PARTS MODIFICATION LIST

変更理由 REASON	生産都合			共通機種 COMMON MODEL	2470 Series
	For efficient production.				
Previous	2470-1121-01	→ --	-- ←	Discontinued/ 廃止	New

Parts List P. 3

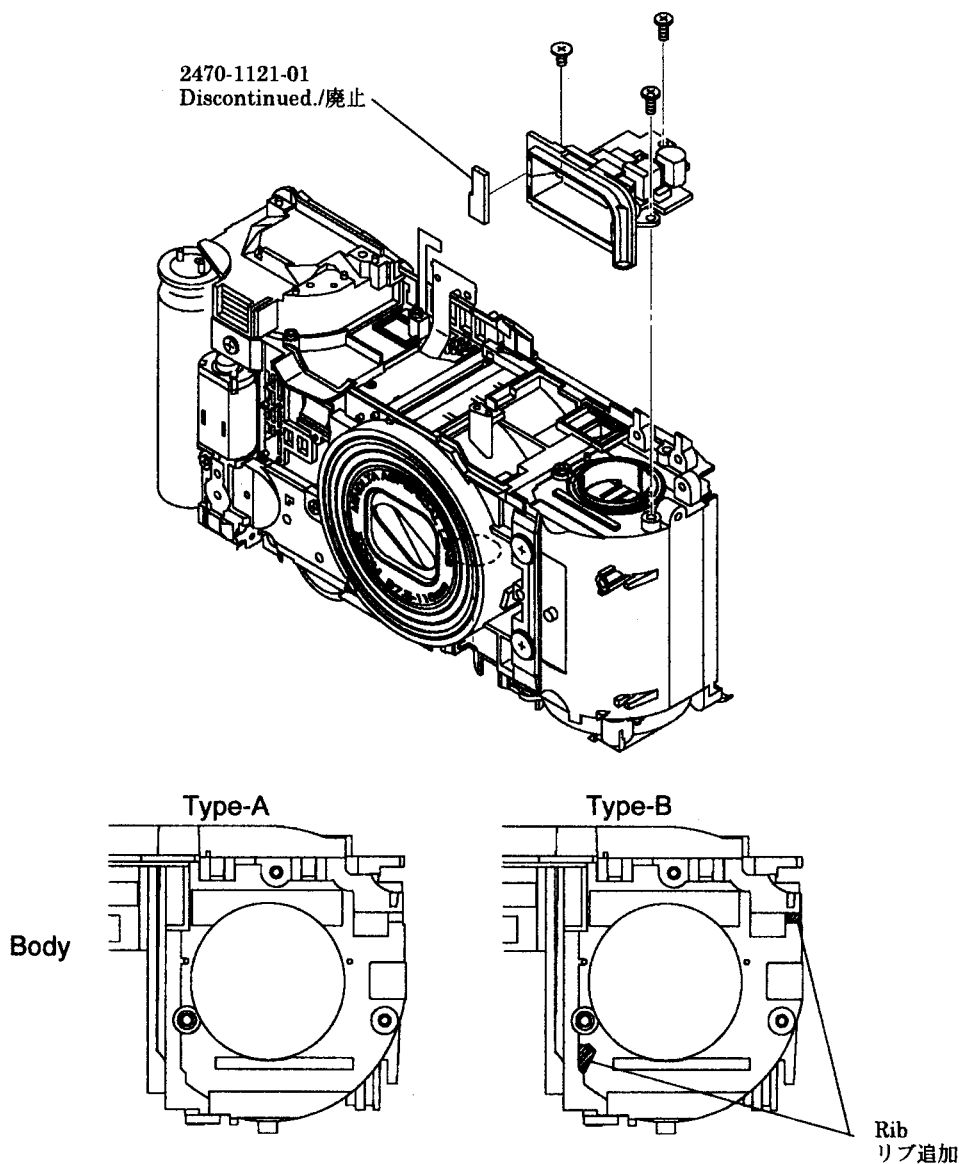
#1121 is essential for Type-A body frame.

Parts List P. 3

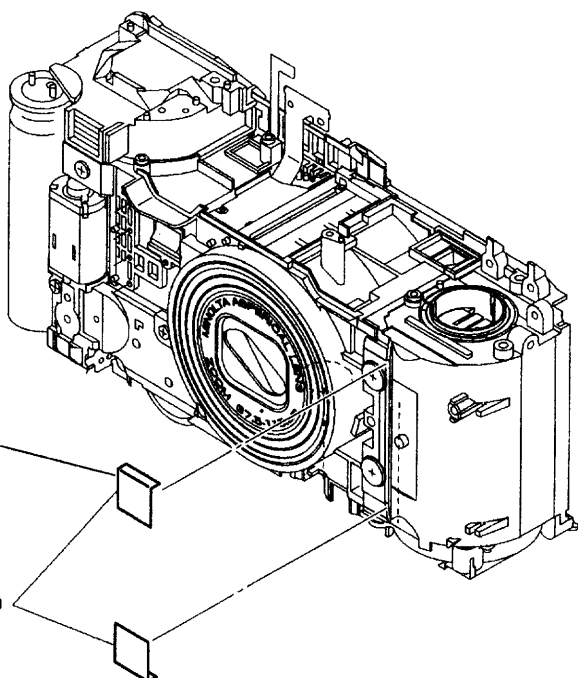
変更理由 REASON	コストダウン Cost reduction.		共通機種 COMMON MODEL	2470 Series
	Previous	2470-1030-01(2)	→ ○ ○ ←	
			2470-1030-01	New

2470-1030-01(2)

Parts List P. 4

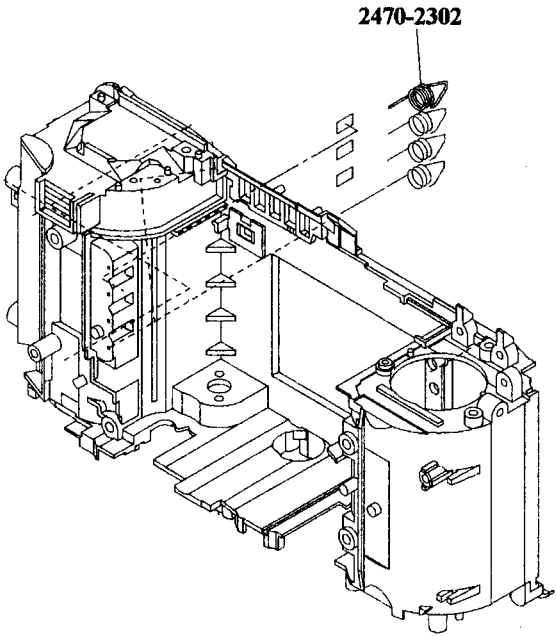
変更理由 REASON	DX 読み取り精度向上			共通機種 COMMON MODEL	2470 Series	
	To read DX-code more accurately.					
Previous	2470-2302-01	→ ○	× ←	2470-2302-02	New

-01 : Ni (nickel plating/ ニッケルメッキ)
Silver color/ 銀色

-02 : Au (Gold plating/ 金メッキ)
Gold color/ 金色

Parts List P. 4

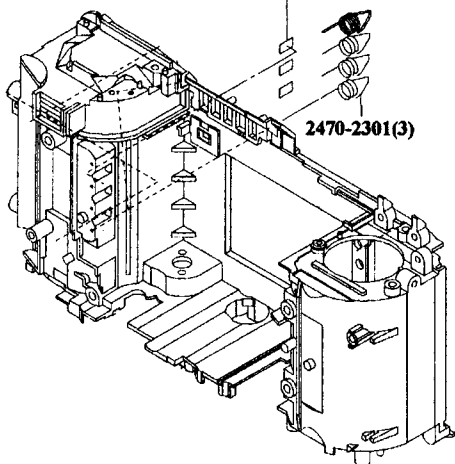
変更理由 REASON	DX 読み取り精度向上 To read DX-code more accurately.			共通機種 COMMON MODEL	2470 Series
	Previous	2470-2301-01	→ ○ × ←		
Previous	2470-2303-01(3)	→ -- -- ←		Discontinued./ 廃止	New

2470-2303-01(3) → Discontinued./ 廃止

type-A	type-B	type-C	
Treatment 表面处理	Ni (Silver color/ 銀色)	Au (Gold color/ 金色)	Ni (Silver color/ 銀色)	Au (Gold color/ 金色)

You do not have to remove #2303 (3) after replacing #2301-01 with -06.

Parts List P. 2

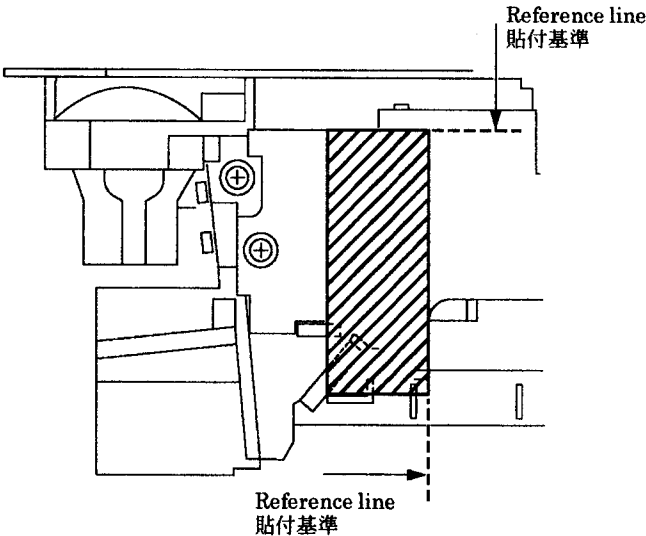
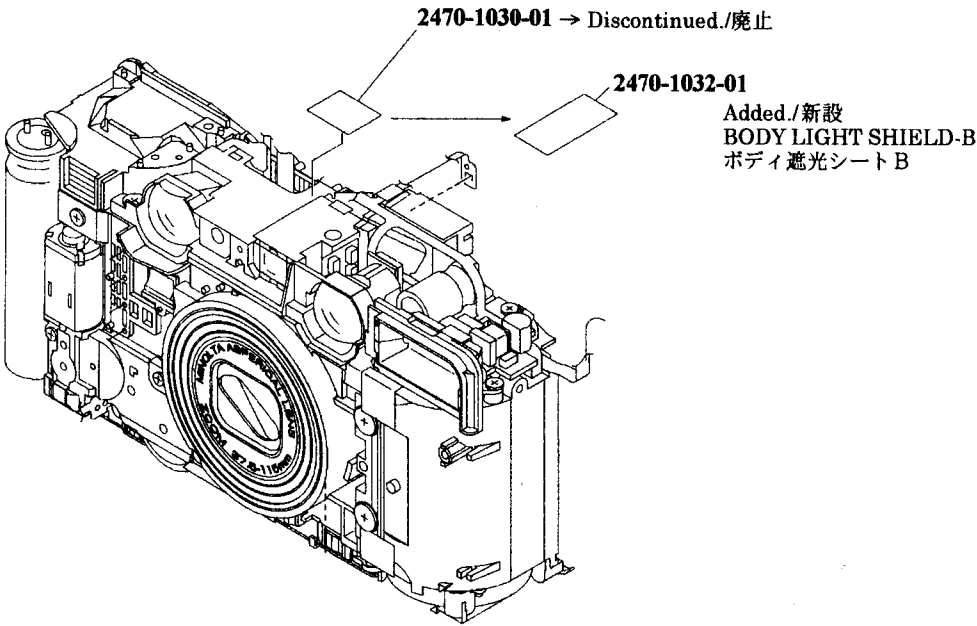
変更理由 REASON	遮光性能向上 For better light shielding.			共通機種 COMMON MODEL	2470 Series
	Previous	2470-1030-01	→ ○ × ←		
				2470-1032-01	New

Parts List P. 6 2470-381,382,383,391,402,408

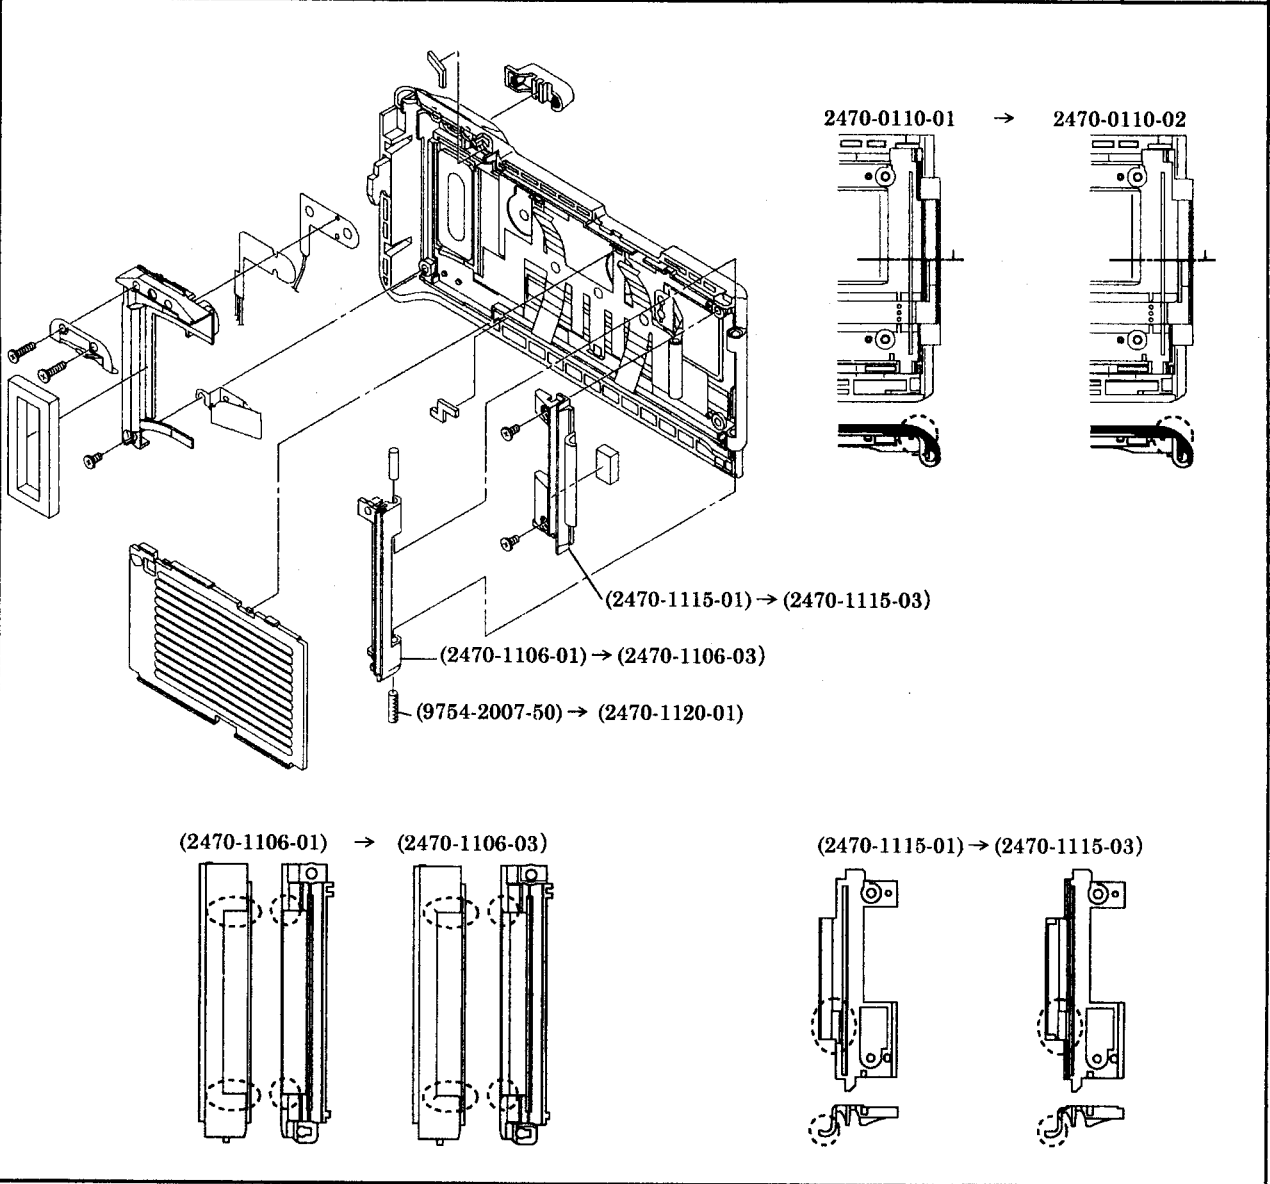
変更理由 REASON	ヒンジ強度向上			共通機種 COMMON MODEL	2470 Series	
	To strengthen the hinge.					
Previous	2470-0110-01	→ --	-- ←	2470-0110-02	New	
Previous	(2470-1106-01)	→ ×	× ←	(2470-1106-03)	New	
Previous	(2470-1115-01)	→ ×	× ←	(2470-1115-03)	New	
Previous	(2470-1120-01)	→ --	-- ←	(2470-1120-01)(2)	New	
Previous	(9754-2007-50)	→ --	-- ←	Discontinued./ 廃止	New

セットでの互換性 /Interchangeability as a set	Previous	→ ○ × ←	New
---------------------------------------	----------	---------	-----

Parts List P. 6

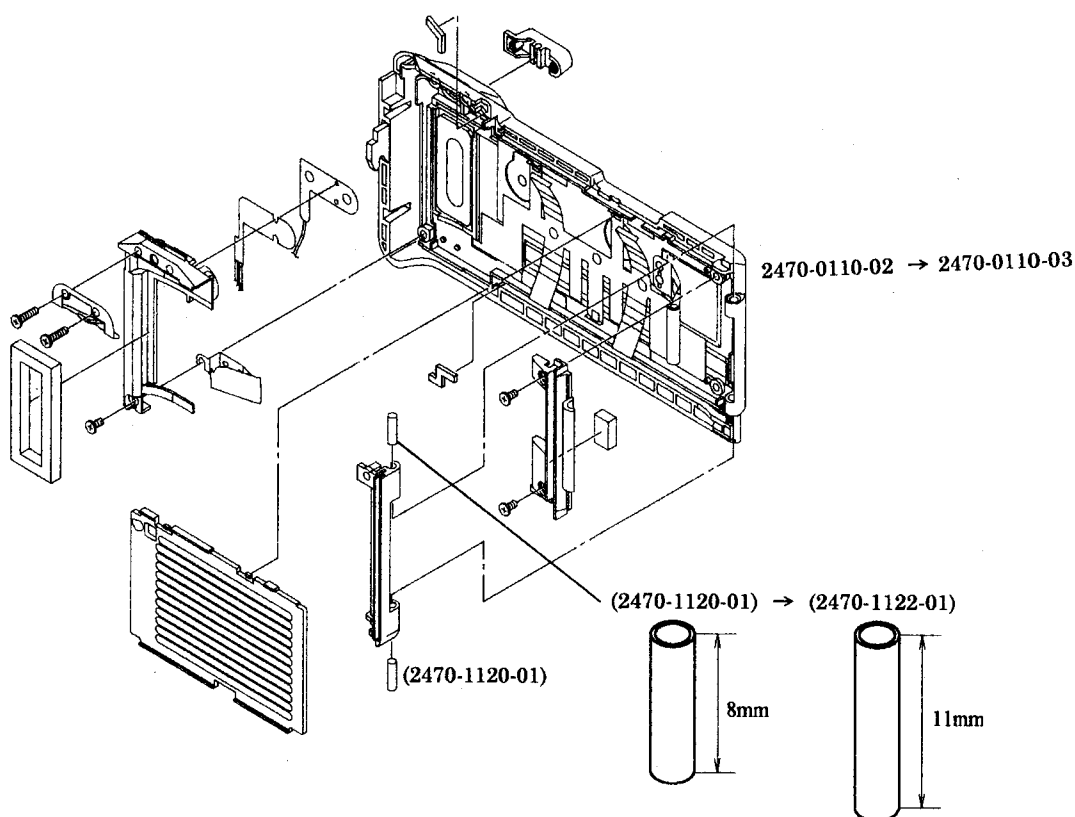
変更理由 REASON	ヒンジ強度向上			共通機種 COMMON MODEL	2470 Series		
	To strengthen the hinge.						
Previous	2470-0110-02	→	--	--	←	2470-0110-03	New
Previous	(2470-1120-02)(2)	→	--	--	←	(2470-1120-02)	New
Previous	-----	→	×	×	←	(2470-1122-01)	New

Added./新設
HINGE AXIS-B
ヒンジ軸 B

Parts List P.2

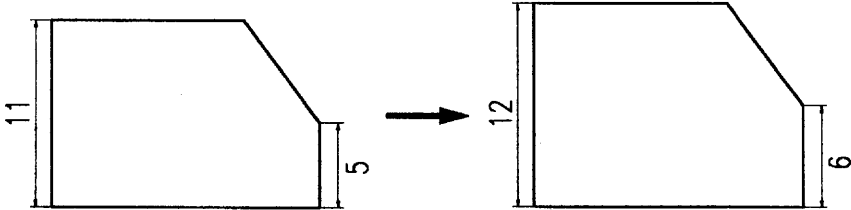
変更理由 REASON	遮光性能向上			共通機種 COMMON MODEL	2470 Series	
	For better light shielding.					
Previous	2470-1004-01	→ ○	× ←	2470-1004-02	New

Parts List P. 2

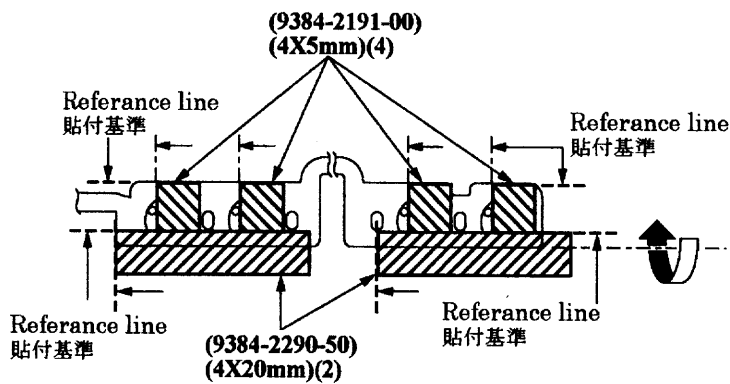
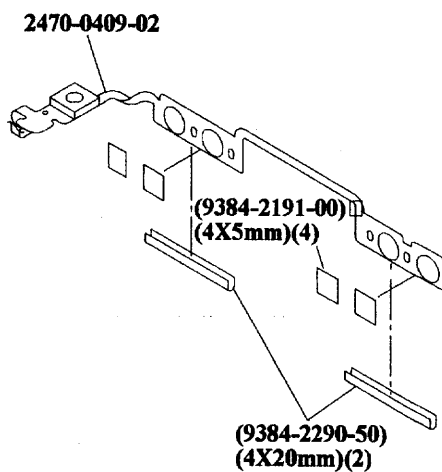
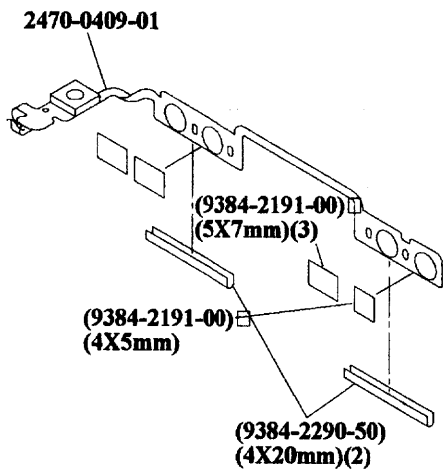
変更理由 REASON	生産都合			共通機種 COMMON MODEL	2470 Series	
	For efficient production.					
Previous	2470-0409-01	→ ○	× ←	2470-0409-02		New

Parts List P. 1

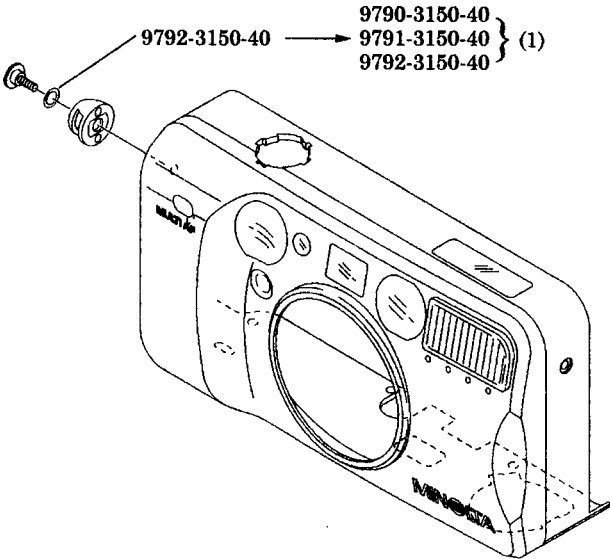
変更理由 REASON	生産都合			共通機種 COMMON MODEL	2470 Series		
	For efficient production.						
Previous	9792-3150-40	→	○	○	←	9790-3150-40	New
Previous	-----	→	--	--	←	9791-3150-40	New
Previous	-----	→	--	--	←	9792-3150-40	New

Parts List P.2 2470-531

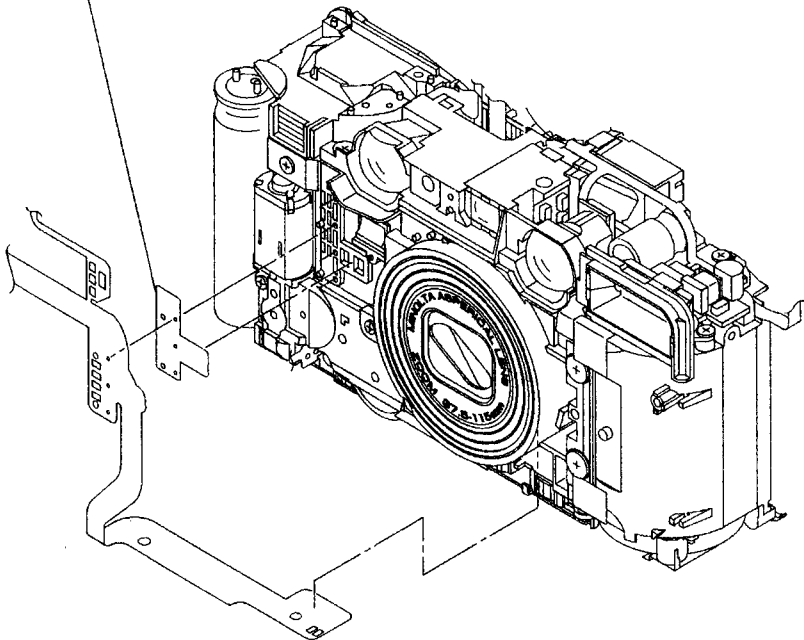
変更理由 REASON	生産都合	共通機種 COMMON MODEL	2470 Series
	For efficient production.		
Previous	2470-4513-01	→ -- -- ←	Discontinued. New

2470-4513-01 → Discontinued./廃止

Parts List P. 5 2470-539,540

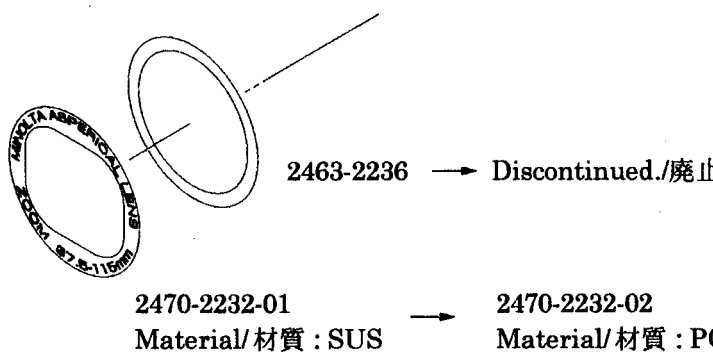
変更理由 REASON	コストダウン			共通機種 COMMON MODEL	2470 Series		
	Cost reduction.						
Previous	2470-2232-01	→	--	--	←	2470-2232-02	New
Previous	2463-2236-01	→	-	-	←	Discontinued./廃止	New

セットでの互換性 /Interchangeability as a set							
Previous		→	○	○	←	New

Parts List P. 6

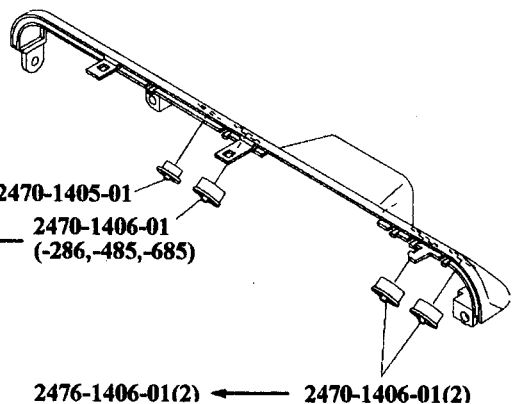
変更理由 REASON	コストダウン, 塗装廃止 For effective parts control			共通機種 COMMON MODEL	2470 Series
	Previous				
	2470-1405-01	→ ○	○ ←	2476-1405-01	New
	2470-1406-01	→ ○	○ ←	2476-1406-01	New

: Stainless-silver paint/ステンレスシルバー塗装

: No paint/塗装なし

2476-1405-01 ← 2470-1405-01
 2476-1406-01 ← 2470-1406-01
 (-286,-485,-685) (-286,-485,-685)

2470-0110-01

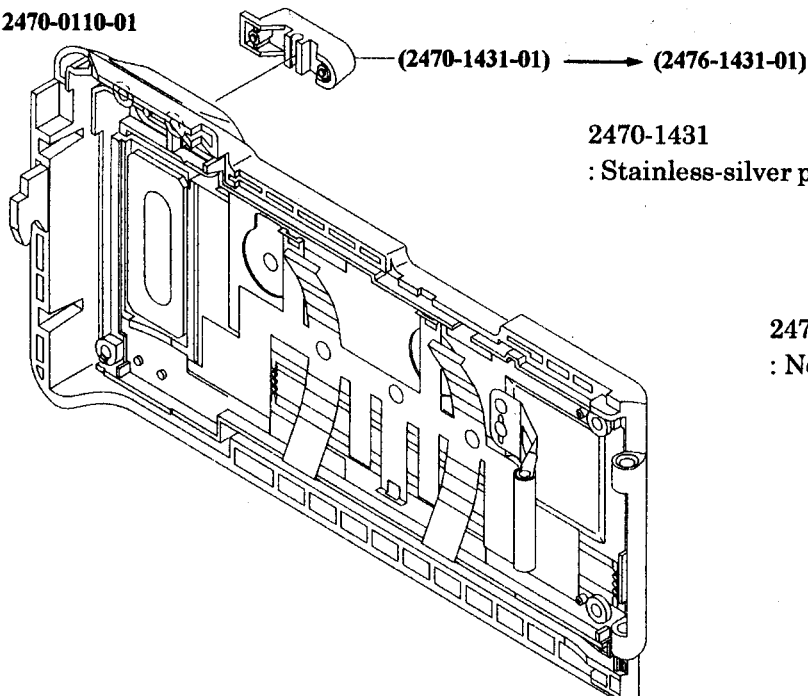
Previous	(2470-1431-01)	→ ○	○ ←	(2476-1431-01)	New
----------	----------------	-----	-----	----------------	-----

(2470-1431-01) → (2476-1431-01)

: Stainless-silver paint/ステンレスシルバー塗装

: No paint/塗装なし
